Dossier de demande de permis de construire

Projet de construction du parc photovoltaïque de Simorre

Pièces constitutives actualisées du dossier de demande de permis de construire

PC 4 – NOTICE DECRIVANT LE TERRAIN ET LE PROJET

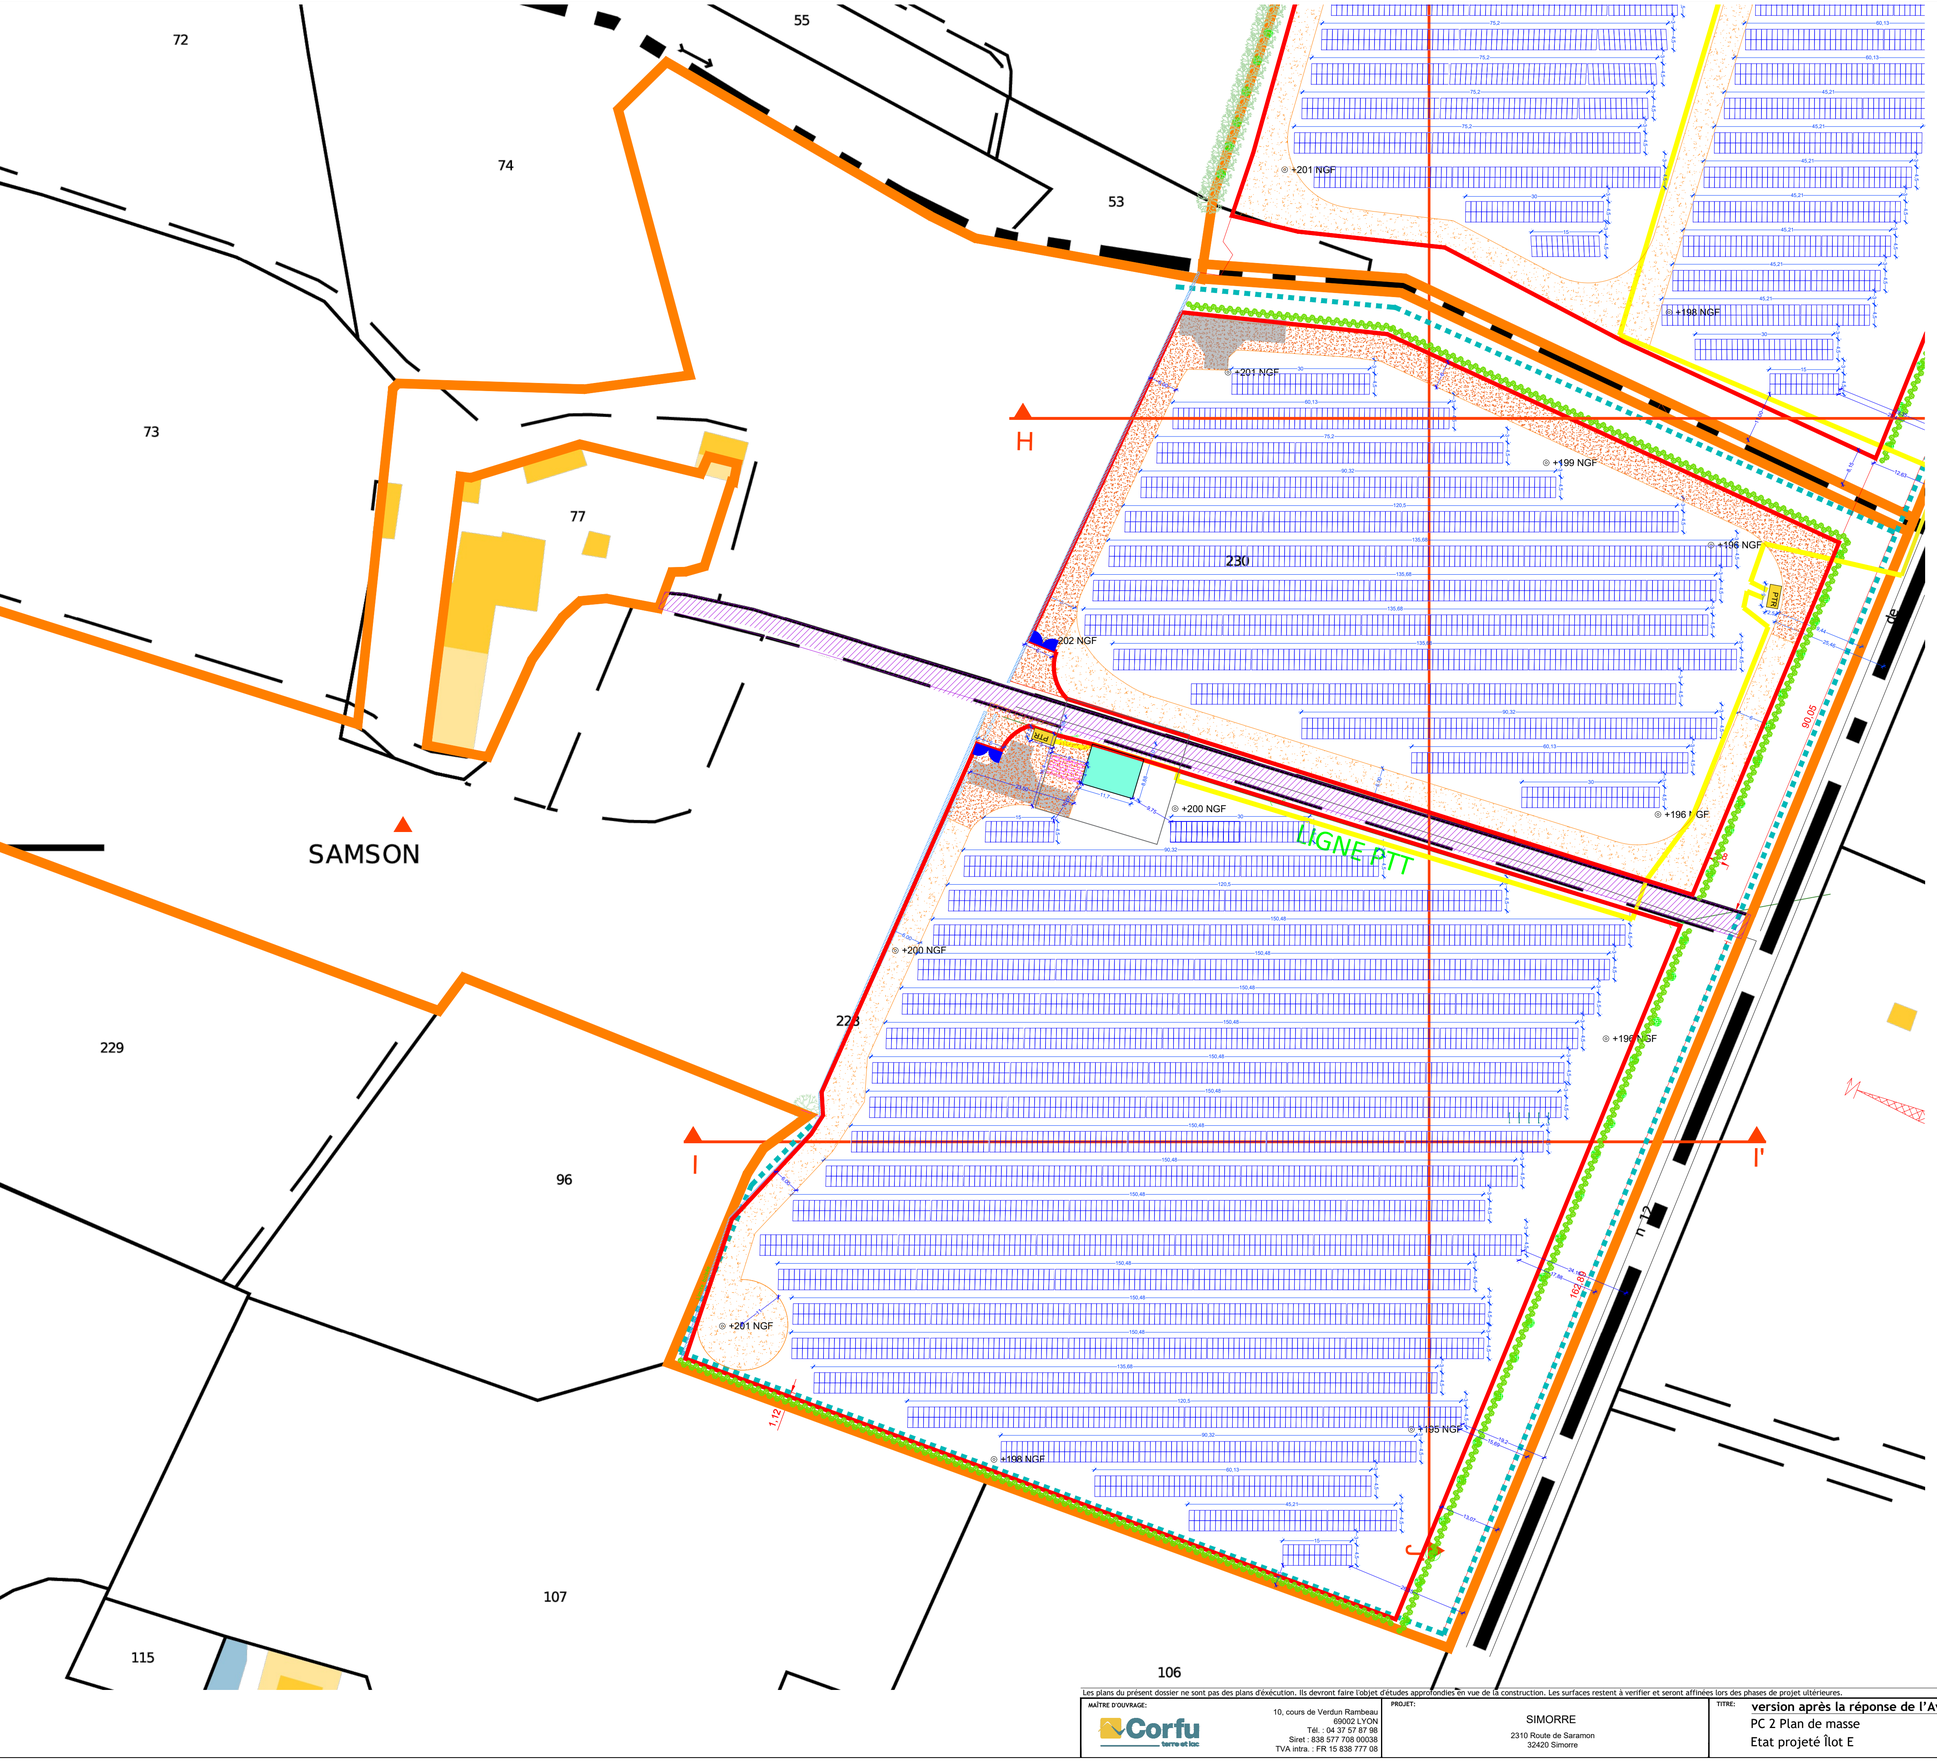
- Suppression de la citerne initialement prévue sur l'îlot C, à la suite de l'avis du SDIS 32, émis le 13 janvier 2026.
- Création d'une citerne sur l'îlot E afin de répondre aux exigences du SDIS 32 en matière de sécurité incendie.

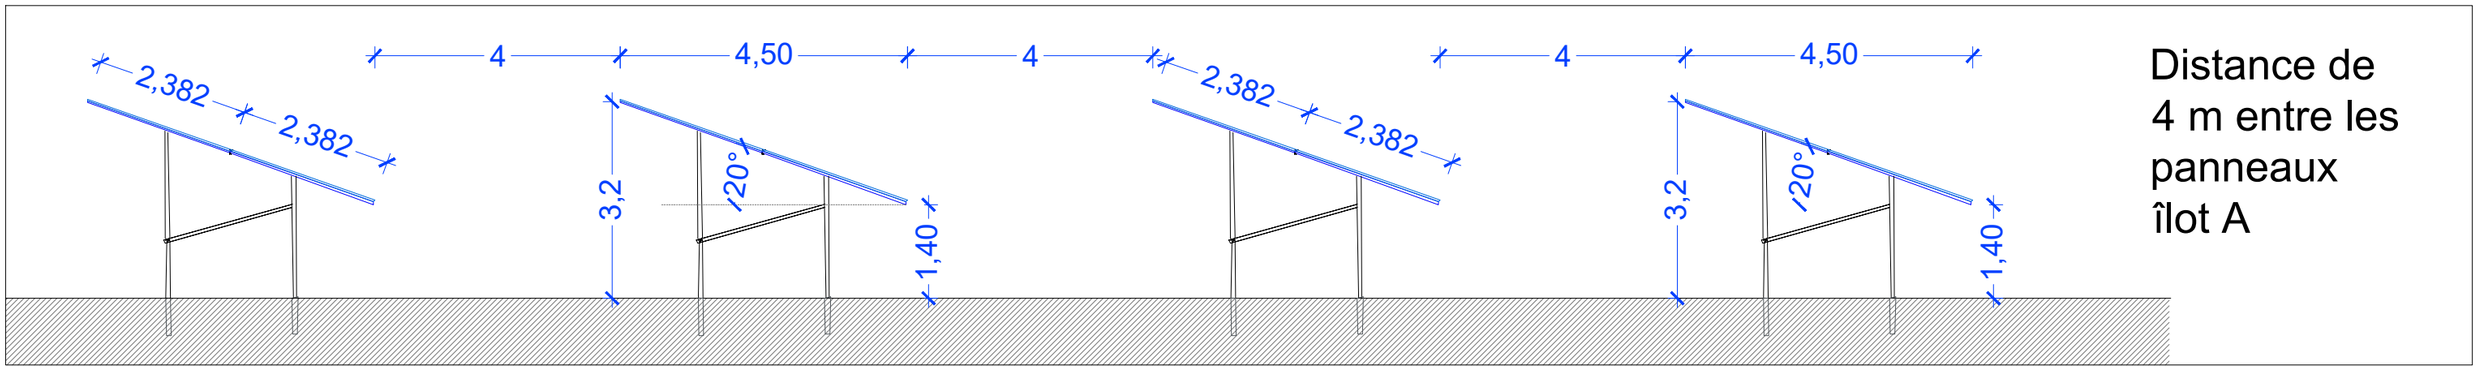
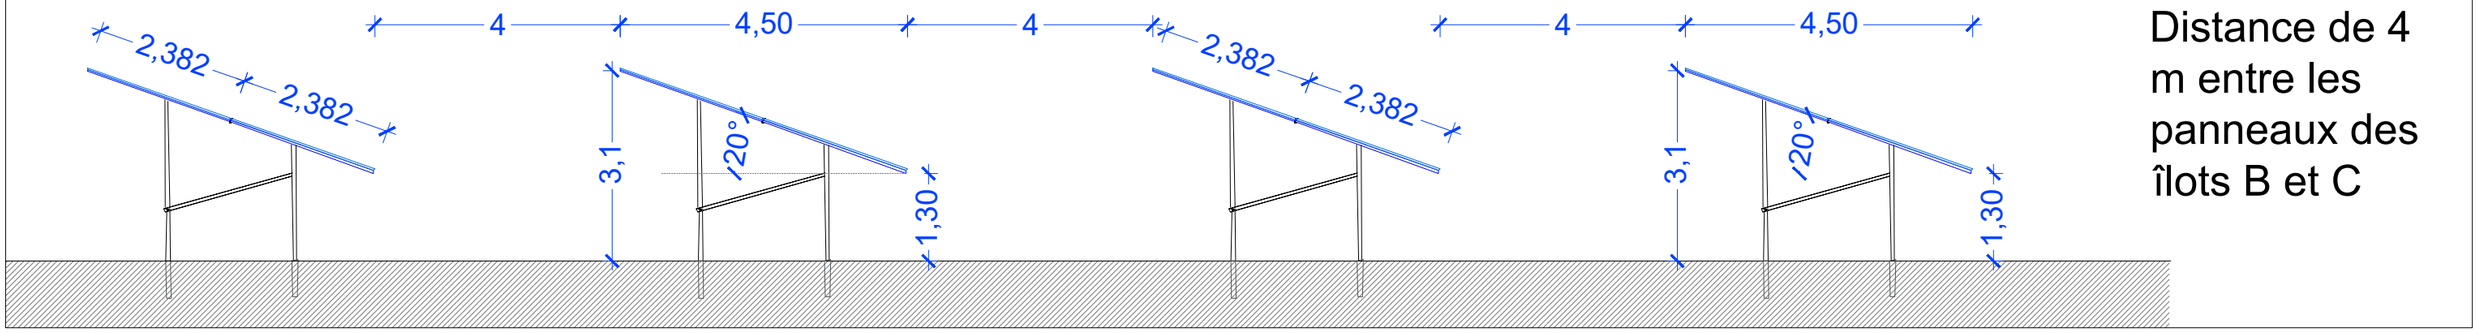
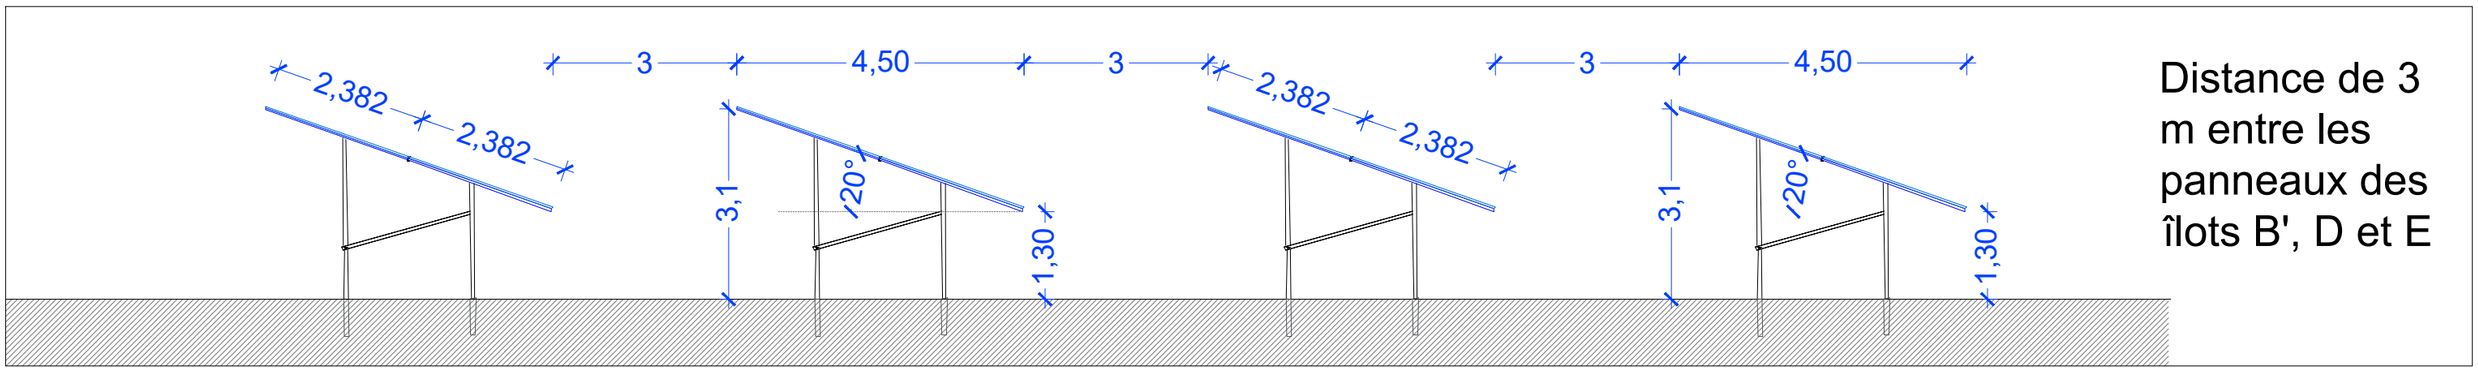
- Suppression d'un PTR sur l'îlot C.
- Modification de la distance entre supports qui n'est pas inférieure à 4m,en zone d'aléa inondation faible ou moyen.
